Doc No. FRO-TA-0070/REV.3

第10回 特定兼用キャスクの設計の型式証明等に係るヒアリング
(2021年2月4日)

発電用原子炉施設に係る特定機器の設計の型式証明申請 (審査会合コメント回答、設置許可基準規則への適合性)

2021年2月4日
日立GEニュークリア・エナジー株式会社

配置(i)の軸方向燃焼度分布のイメージ図

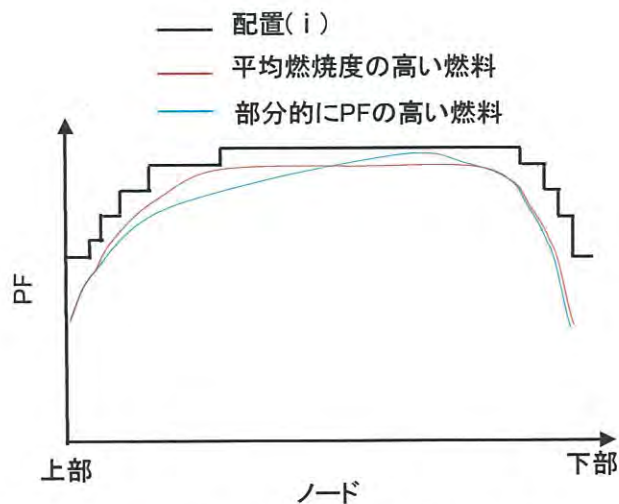
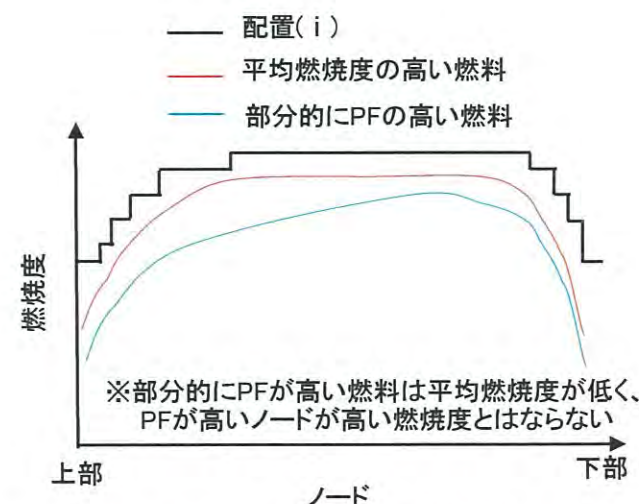
No.	受領日	コメント内容	該当条文	コメント回答	対応状況
10	2020/8/6 審査会合	特定兼用キャスクの評価で示されている使用済燃料体の燃焼度と電力事業者の管理値には、燃焼度計算に用いる計算機プログラムの違いによる差異が生じるため、特定兼用キャスクへの使用済燃料集合体の収納体数等の収納条件検討における、この相違への考慮の考え方を説明すること	第十六条 遮蔽、除熱	使用済燃料の軸方向燃焼度分布は、事業者が炉心解析コードで評価した値である。崩壊熱量、線源強度等を計算する燃焼解析コードでは、入力条件やオプション設定の初期濃縮度、ウラン重量、核データの断面積ライブラリ等において、保守的な崩壊熱量、線源強度になるように設定しているため、入力条件としての燃焼度については、炉心解析コードの計算誤差は入力条件に取り込んでいない。その保守性は確認している。 【詳細は、資料1-4に示す】	次回審査会合 で回答
11	2020/10/5 審査会合	貯蔵時の設置方法②(よこ置き)で使用する貯蔵用緩衝体の説明方針について、貯蔵用緩衝体の評価条件として、輸送用緩衝体の条件を用いる場合には、その適用性について、定量的に説明すること	第四、 十六条	(今後詳細をご説明する)	次回以降の審査 会合で回答予定
12	2020/10/5 審査会合	貯蔵時の設置方法②について、貯蔵用三次蓋及びモニタリングポートカバープレートを有する構造とする場合には、具体的な条件について説明すること	全般	貯蔵時の閉じ込め機能に必要な一次蓋及び二次蓋の取付け用ボルト、シール部に使用する金属ガスケット、輸送時の閉じ込め機能に必要な三次蓋及びモニタリングポートカバープレートの取付け用ボルト、シール部に使用するOリングについては、兼用キャスクの構成機器として分類して申請する。	次回審査会合 で回答
13	2020/10/5 審査会合	蓋部以外の兼用キャスクに使用する部品(金属ガスケット、ボルト等)についても説明すること	全般	一次蓋、二次蓋、三次蓋取付け用のボルト、一次蓋及び二次蓋のシール部に使用する金属ガスケット、三次蓋及びモニタリングポートカバープレートのシール部に使用するOリングについては、兼用キャスクとして分類して申請する。	次回審査会合 で回答

HDP-69BCH(B)型は3つの燃料収納条件を設定している。そのうち、配置(i)、(iii)は、保守的*¹に収納条件とする使用済燃料の軸方向燃焼度分布を設定しており、軸方向燃焼度分布の確認は不要である。

一方で、配置(ii)では、使用済燃料プールに保管されている使用済燃料 の軸方向燃焼度分布を調査し、その調査結果から、配置(i)、(iii)よりも合理的に収納できる使用済燃料の軸方向燃焼度分布を設定した。そのため、兼用キャスクへの収納時において、事業者によって軸方向燃焼度分布は確認されるものとした。なお、設定した軸方向燃焼度分布が包含されない使用済燃料については、HDP-69BCH(B)型の収納対象外とする。

注記1*: 各ノードの燃焼度と燃料の平均燃焼度の比(ピーキングファクタ:PF)を取り、その比が大きくなるものを取っている。そのため、燃焼度自体が低いPFが大きいものは、最大燃焼度にPFを乗じて求めた燃焼度分布は過大に評価される。

○設置方法②で使用する貯蔵用緩衝体の設計成立性の説明方法(1)

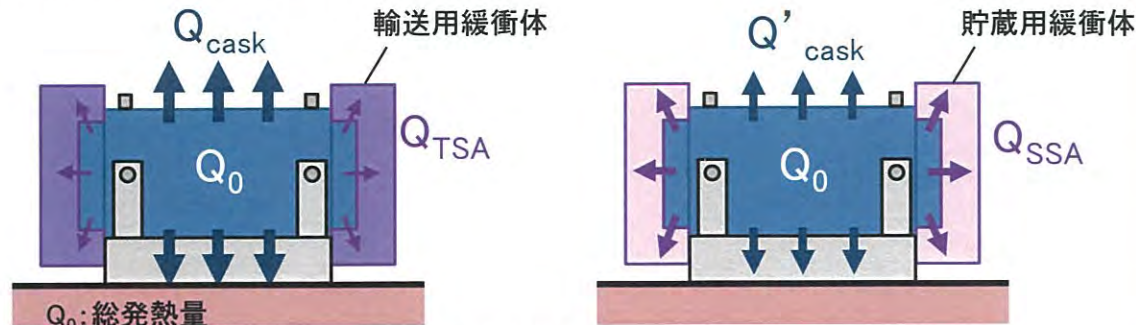
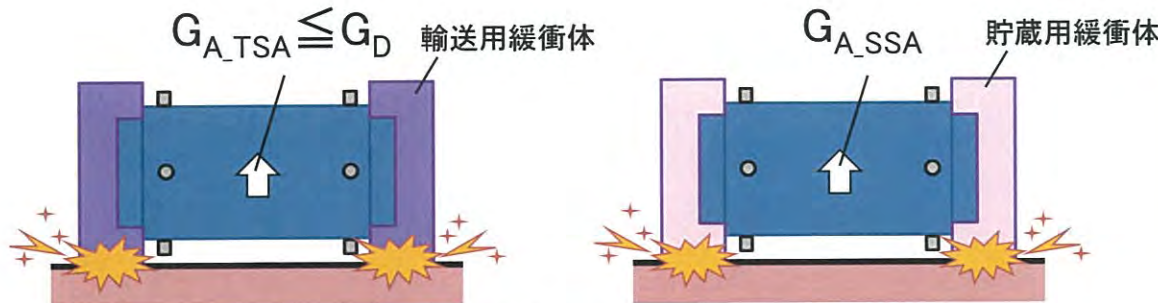
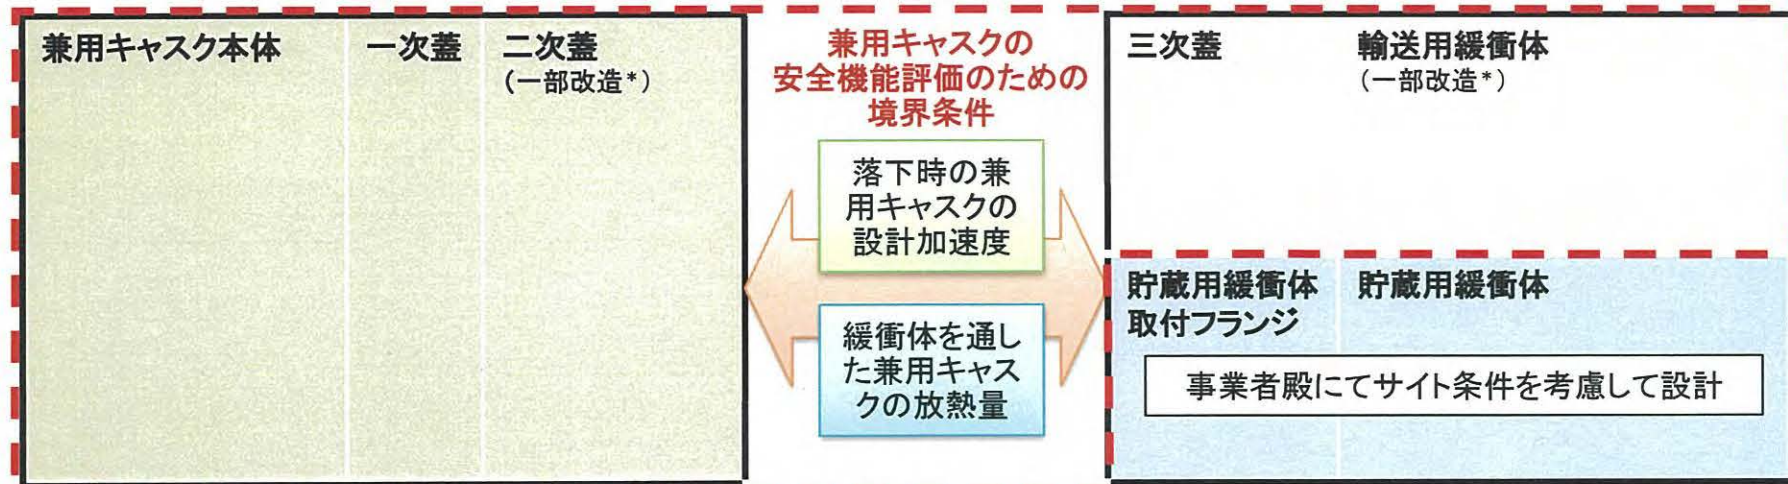
No.	受領日	コメント内容	該当条文	コメント回答	対応状況
14	2020/10/5 審査会合	周辺施設として分類する設備について、貯蔵用三次蓋、輸送用三次蓋等の設備も分類の考え方を再検討し説明すること	全般	輸送用三次蓋は、容器本体と一体となって外運搬時の閉じ込め機能を有することから兼用キャスクとして分類する。一方、貯蔵用緩衝体及び貯蔵用三次蓋については、兼用キャスクに取り付けて耐震機能を達成することから支持構造物と同じ周辺施設として分類する。なお、貯蔵用三次蓋は、閉じ込め機能を有しないため、貯蔵用緩衝体取付用フランジに名称変更する。型式証明申請では、輸送用緩衝体と三次蓋(一部改造)を装着した状態での放熱量、設計加速度を、事業者がサイト条件を考慮した上で貯蔵用緩衝体及び貯蔵用緩衝体取付用フランジを設計する際に満足すべき境界条件として申請する。なお、設置変更許可では設計方針に変更がないこと、設工認申請では、貯蔵用緩衝体及び貯蔵用緩衝体取付用フランジの詳細設計を、事業者からの申請とする。	次回審査会合で回答
15	2020/10/5 審査会合	型式証明で申請する設置方法について、設置方法②及び設置方法⑤(よこ置き)における貯蔵架台の具体的な固定方法を説明すること	全般	(今後詳細をご説明する)	次回以降の審査会合で回答予定
16	2020/10/20 審査会合	臨界等の安全機能に係る評価について、前提としている評価条件の考え方について説明すること。また、過度に保守性を持たせている理由についても説明すること	第十六条	HDP-69BCH(B)型は、収納できる使用済燃料の条件として、燃焼度は上限のみ設定している。臨界防止の観点では、燃焼度の上限値より小さい燃焼度で反応度のピークが存在する。したがって、対象となる使用済燃料の反応度が最も高くなる条件を包絡できる燃料モデルで評価を実施する。また、IAEA輸送規則の要件も踏まえて、十分に保守性のあるモデルで臨界解析を実施する。 【詳細は、資料1-3]に示す】	次回審査会合で回答

✓ 緩衝体の放熱量

型式証明では、最も厳しい輸送荷姿の放熱量を貯蔵用緩衝体の条件とする。

設置(変更)許可申請では、緩衝体装着時の放熱量が輸送荷姿以上となる設計とすることを確認いただく。

✓ 転倒時の衝撃加速度

型式証明では、転倒時の衝撃加速度が輸送荷姿での設計加速度*1以下となる設計とする。

詳細な荷重条件に基づいた具体的な評価については、型式指定又は工認で確認いただく。

HDP-69BCH(B)型の型じ込め構造²⁾

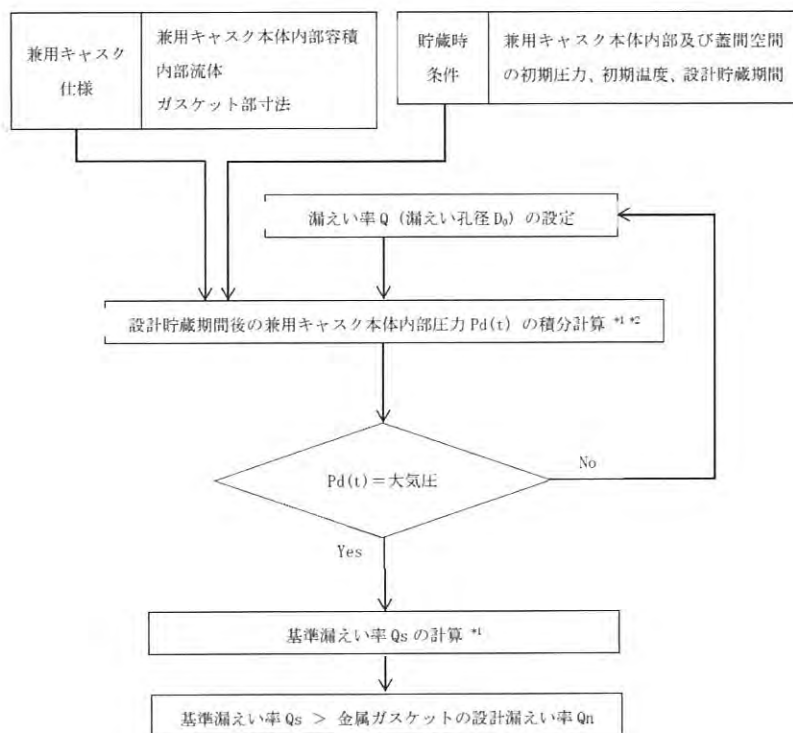
No.	受領日	コメント内容	該当条文	コメント回答	対応状況
17	2020/10/20 審査会合	閉じ込め機能の設計方針について、60年間の設計貯蔵期間経過時の一次蓋と二次蓋間の圧力が大気圧まで低下すると設定している理由を説明すること。また、閉じ込め監視機能の成立性について説明すること	第十六条	一次蓋と二次蓋の蓋間の圧力を測定する圧力センサを設置できる設計とすることにより閉じ込め機能を監視する。蓋間の容積は、兼用キャスク内部の容積より十分に小さく、一次蓋から漏えいが生じ、蓋間圧力が大気圧まで低下しても、兼用キャスク内部の圧力は大気圧を超えることはない。仮に蓋間の圧力が低下した場合には、再充填することで、蓋間圧力は大気圧以上に回復できる設計としている。兼用キャスク内部が負圧を維持できるように、使用する金属ガスケットが確保可能な密封性能(金属ガスケットの設計漏えい率)は、設計貯蔵期間経過後も大気圧以下であるものとする。 【詳細は、資料1-6に示す】	次回審査会合で 回答予定
18	2020/10/20 審査会合	緩衝体の経年変化の影響を考慮しても特定兼用キャスクの基準適合性を確保できるとする設計方針について、申請範囲の再整理結果を踏まえて、考え方を説明すること	第十六条	(今後詳細をご説明する)	次回以降の審査 会合で回答予定

- 二次蓋に一次蓋と二次蓋の蓋間圧力を測定する圧力センサを設置できる構造とすることにより、閉じ込め機能を監視する設計としている。蓋間の容積は、兼用キャスク内部の容積より十分に小さく、仮に一次蓋から漏れが生じ、蓋間圧力が大気圧まで低下しても、兼用キャスク内部の圧力は大気圧を超えることはない。また、蓋間圧力が低下した場合には、ヘリウムガスを再充填することで、蓋間圧力は大気圧以上に回復できる設計としている。
